改善箇所説明図

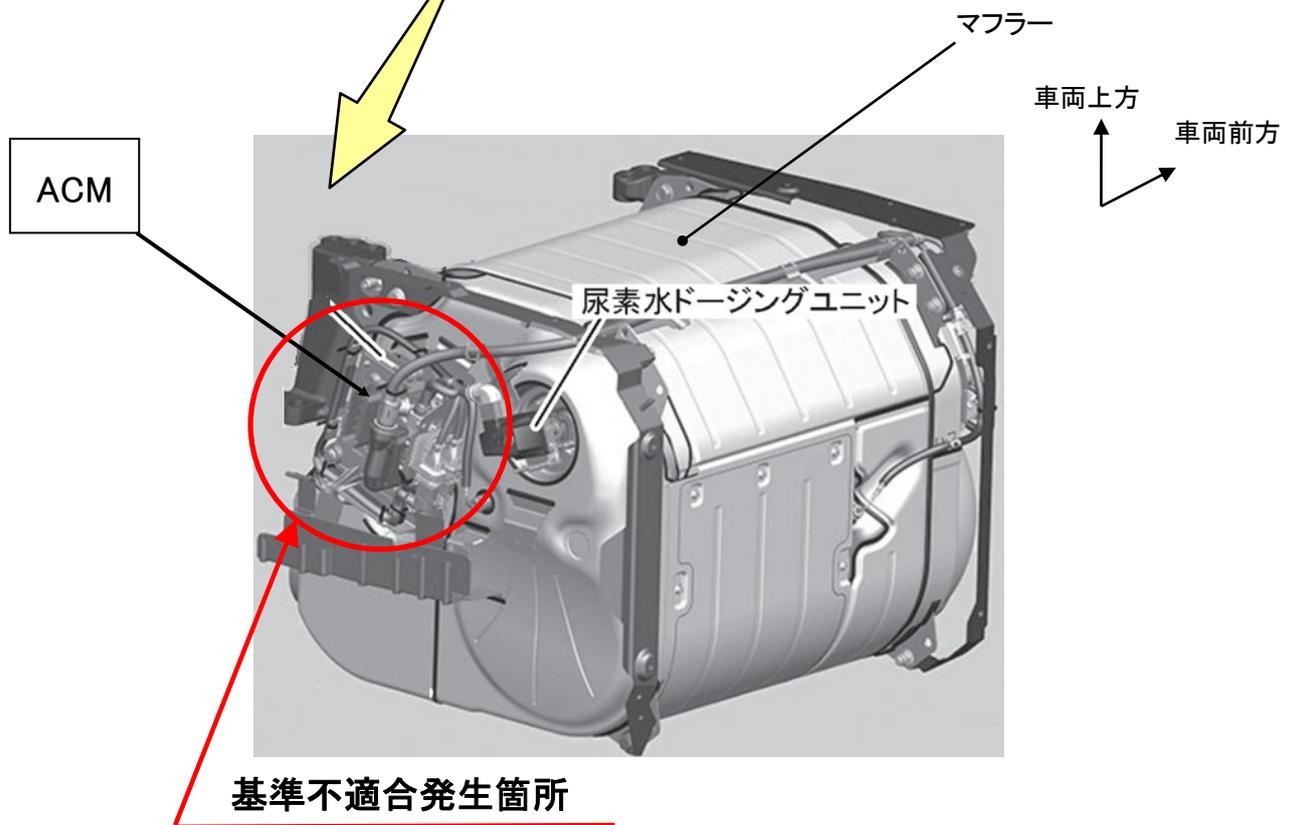
ACMにおいて、ソフトウェアの設計検討が不十分なため、尿素水ポンプ回転センサー故障時にエンジン警告灯(MIL)が点灯しない。そのため、保安基準に適合しない。
(ACM : After Treatment System Control Module 排気後処理制御装置用コントロールユニット)

全車両、ACMのソフトウェアを修正したものに書き換える。

注 : は、ソフトウェアを対策品に書き換える部品を示す。
